改善箇所説明図③

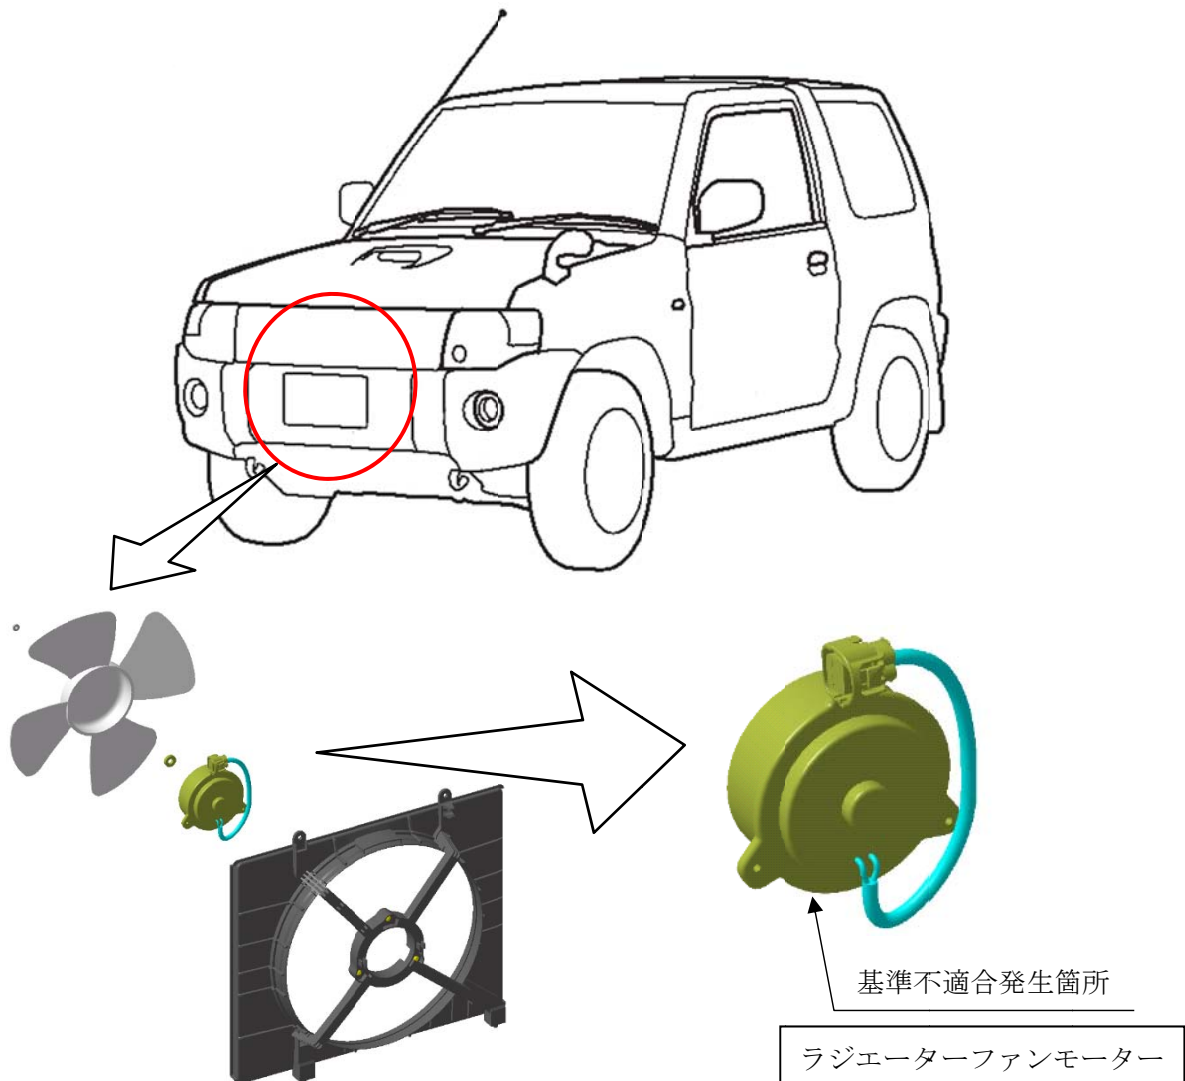
ラジエーターファンモーターにおいて、ブラシの材質が不適切なため、ブラシが吸湿して膨張することにより、接触不良となり、ラジエーターファンモーターが停止することがある。そのため、エアコンの効き不良や冷却水の水温上昇が生じ、そのまま使用を続けると、オーバーヒートやエンストに至るおそれがある。

全車両、ラジエーターファンモーターを対策品に交換する。

注：図中の 内は、交換する部品を示す。

識別：助手席ドアローヒンジのドア側取付けボルト（上側）の頭部に白または黄色ペイントを塗布する。
